Контрольная форма обследования доступности приоритетных объектов и услуг социальной инфраструктуры для инвалидов и других МГН.

Наименование объекта: МКОУ с. Новокуровка

Адрес: 680530, Хабаровский край, Хабаровский район, с. Новокуровка, ул. Школьная,6

Дата обследования: 25.09.2017

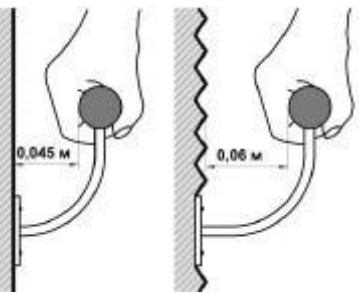
2.5.	<p>Марш открытой лестницы не должен быть менее трех ступеней и не должен превышать 12 ступеней. Недопустимо применение одиночных ступеней, которые должны заменяться пандусами.</p>	<input type="checkbox"/> Да Измерение:		<p>Центральный вход: марш открытой лестницы: 15 ступеней</p>	<p>- Привести в соответствие</p>
------	---	---	---	--	----------------------------------

2.6.	Расстояние между поручнями открытой лестницы не менее 1,0 м .	<input type="checkbox"/> Да Измерение:		Расстояние между поручнями открытой лестницы 0,80 м.	
------	---	---	--	--	--

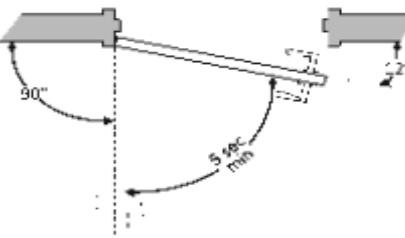
2.17	<p>Размеры входной площадки без пандуса при открывании полотна дверей наружу должны быть не менее 1,4 x 2,0 м или 1,5x 1,85м.</p> <p>Размеры входной площадки с пандусом не менее 2,2 x 2,2 м</p>	<input type="checkbox"/> Нет Измерение: <input type="checkbox"/> Нет Измерение:		<p>Размеры входной площадки с пандусом 2,0 м x 3,5 м.</p>	
------	---	--	---	---	--

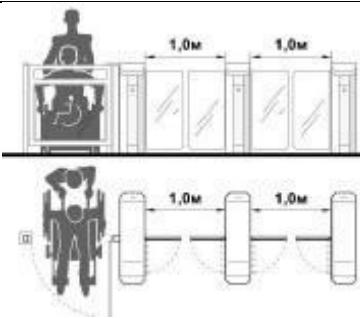
2.18	<p>Ширина просветов дренажных ячеек не должна превышать 0,013 м, а длина 0,015 м. Предпочтительно применение решеток с ромбовидными или квадратными ячейками. Диаметр круглых ячеек не должен превышать 0,018 м.</p>	<input type="checkbox"/> Нет Измерение:		<p>Ширина ячеек пандуса 0,027. Длина 1,15</p>	<p>- Привести в соответствие</p>
Дверь (входная)

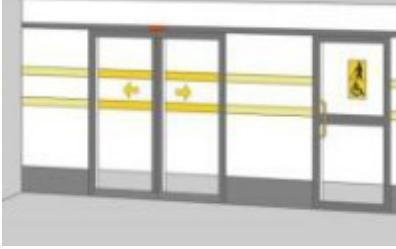
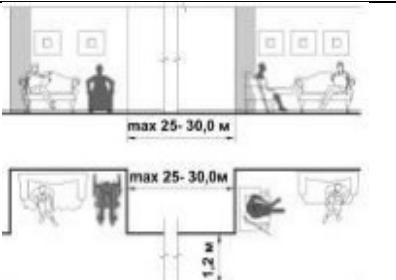
2.22	<p>Контрастная маркировка на прозрачных полотнах дверей не менее высотой 0,1 м, шириной не менее 0,2 м, Высота от поверхности пути на уровне не ниже 1,2 м, не выше 1,5 м</p>	<input type="checkbox"/> Нет Измерение: <input type="checkbox"/> Нет Измерение:				<p>- Привести в соответствие</p>
2.23	<p>Наружные двери, доступные для МГН, могут иметь пороги. При этом высота каждого элемента порога не должна превышать 0,014</p>	<input type="checkbox"/> Да Измерение:			<p>Высота порога 0,014 м</p>	
2.24	<p>Усилие открывания двери на путях эвакуации с ручками нажимного действия не должно превышать 50 Нм.</p>	<input type="checkbox"/> Да Измерение:				<p>- Привести в соответствие</p>
2.25	<p>Усилие для распашных дверей с доводчиком 19,5Нм</p>	<input type="checkbox"/> Да Измерение:			<p>Распашных дверей с доводчиком нет</p>	<p>- Привести в соответствие</p>

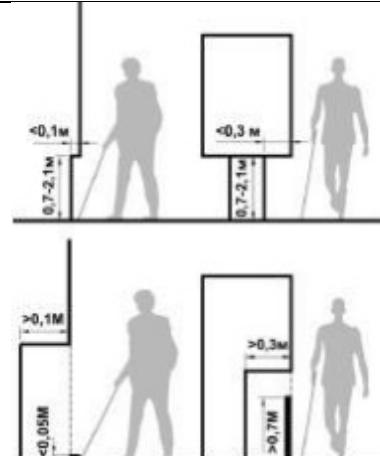
<p>Дверь должна закрываться с задержкой минимум 5 секунд при открытии на 90 градусов</p>	<input type="checkbox"/> Да Измерение:			
Тамбур входной отсутствует: теплый коридор					
2.26	<p>Глубина тамбуров и тамбур-шлюзов не менее 2,3 при ширине не менее 1,5м.</p>	<input type="checkbox"/> Нет Измерение:			<p>Технические решения невозможны</p>
2.27	<p>Минимальное свободное пространство между дверями тамбура не менее 1,4 м плюс ширина двери, открывающаяся внутрь.</p> <p>Свободное пространство у двери со стороны защелки «от себя» не менее 0,3м, «к себе» не менее 0,6 м.</p>	<input type="checkbox"/> Нет Измерение: <input type="checkbox"/> Да Измерение:	 		<p>- Привести в соответствие</p>
2.28	<p>Грязезащитное покрытие должно быть на уровне нулевой отметки пола.</p>	<input type="checkbox"/> Нет Осмотр:		<p>Грязезащитное покрытие отсутствует</p>	<p>- Привести в соответствие</p>

Коридор (вестибюль, зона ожидания, галерея, балкон).

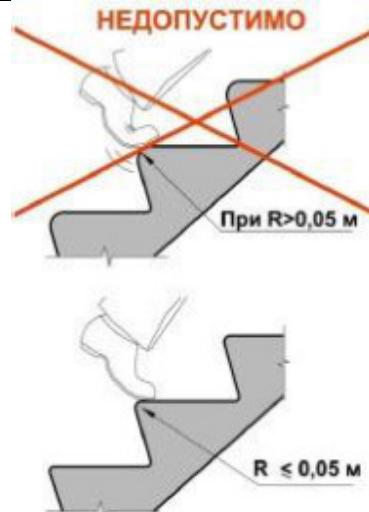
3.8	<p>Ширина при движении кресла-коляски: в одном направлении - не менее 1,5м; при встречном движении – не менее 1,8 м.</p>	<p><input type="checkbox"/> Да Измерение:</p> <p><input type="checkbox"/> Нет Измерение:</p>		<p>Ширина коридора 1,74 м</p>	
-----	---	--	---	-------------------------------	--

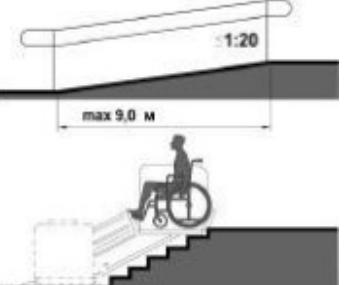
3.14	<p>Поручни рекомендуется применять округлого сечения диаметром от 0,04 до 0,06 м</p> <p>Расстояние в свету между поручнем и стеной должно быть не менее 0,045м для гладких поверхностей и не менее 0,06м для шероховатых поверхностей</p>	<input type="checkbox"/> Нет Измерение: <input type="checkbox"/> Нет Измерение:		<p>На стене поручни отсутствуют</p> <p>Расстояние между поручнем и стеной 1,05</p>	<p>Привести в соответствие</p> <p>Привести в соответствие</p>
3.15	<p>Ребро ступени должно иметь закругление радиусом не более 0,05 м</p>	<input type="checkbox"/> Да Измерение:			<p>Привести в соответствие</p>

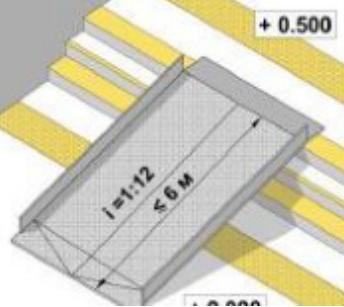
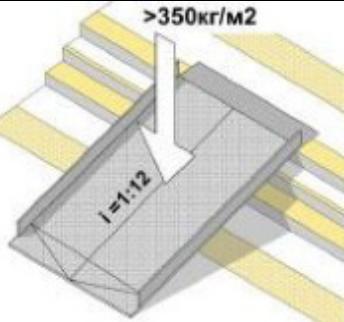
3.16	Бортики на боковых краях ступеней высотой не менее 0,02 м.	<input type="checkbox"/> Да <input type="checkbox"/> Нет Измерение:		Бортики на боковых краях ступеней 0,013м	Привести в соответствие
3.17	При отсутствии лифтов ширина марша лестницы должна быть не менее 1,35 м.	<input type="checkbox"/> Нет Измерение:		Ширина марша лестницы 1,45 м

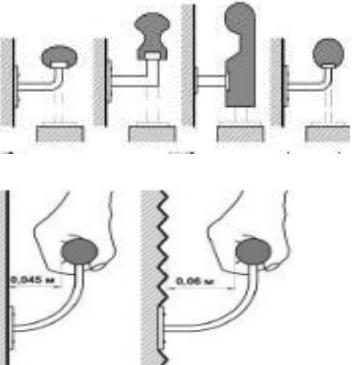
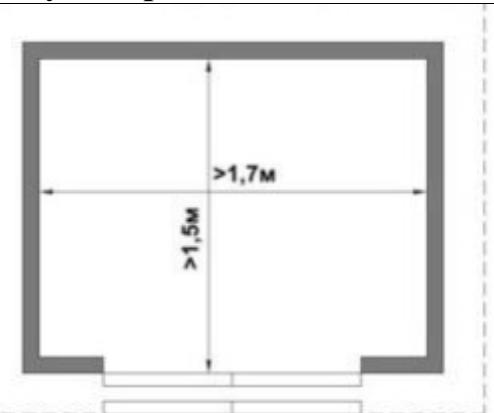
3.18	Дополнительные поручни следует предусматривать при ширине марша лестницы 4,0 м и более.	<input type="checkbox"/> Нет Измерение:		Дополнительные поручни не предусмотрены	
3.19	Поручень перил с внутренней стороны лестницы должен быть непрерывным по всей ее высоте.	<input type="checkbox"/> Нет Осмотр:		Дополнительные поручни на перилах лестницы, на лестничных переходных площадках отсутствуют

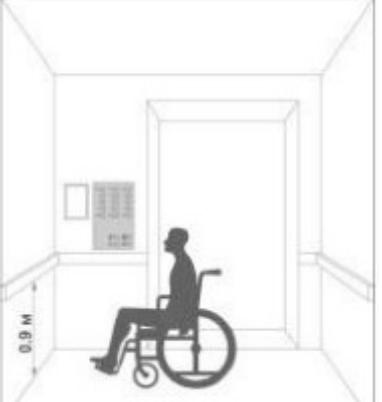
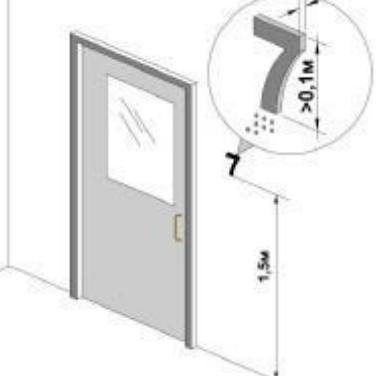
3.20	На верхней или боковой, внешней по отношению к маршруту, поверхности поручней перил должны предусматриваться рельефные обозначения этажей, а также предупредительные полосы об окончании перил.	<input type="checkbox"/> Да <input type="checkbox"/> Нет Осмотр:		На боковой, внешней по отношению к маршруту, поверхности поручней перил не предусмотрены рельефные обозначения этажей, предупредительные полосы об окончании перил отсутствуют.	- Привести в соответствие

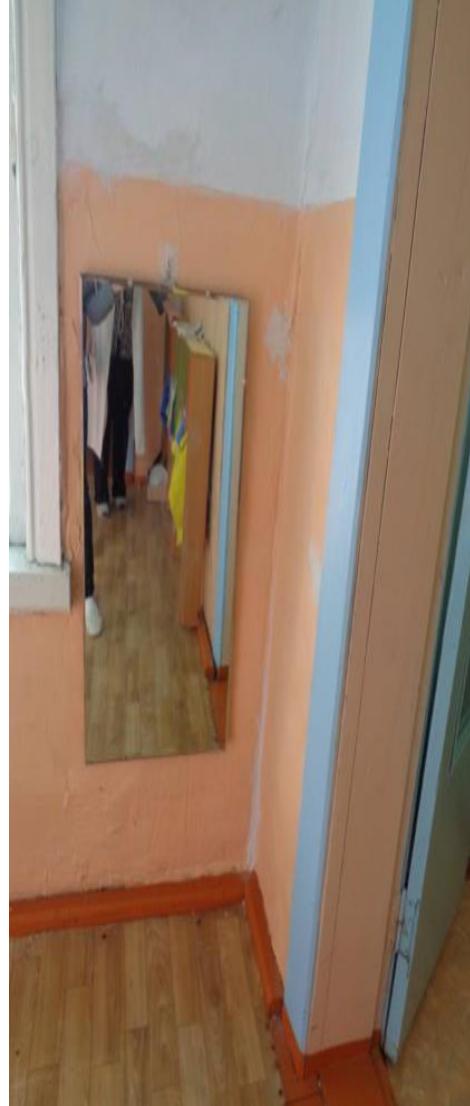
5.3	В кабине рядом с унитазом следует предусматривать пространство не менее 0,75 м для размещения кресла-коляски, а также крючки для одежды, костылей и других принадлежностей.	<input type="checkbox"/> Нет Измерение:		Не предусмотрено	- Привести в соответствие
5.4	В кабине должно быть свободное пространство диаметром 1,4 м для разворота кресла-.	<input type="checkbox"/> Нет Измерение:		Не предусмотрено	- Привести в соответствие
5.5	Двери должны открываться наружу.	<input type="checkbox"/> Да Осмотр:		В горшечной дверей нет	- Привести в соответствие
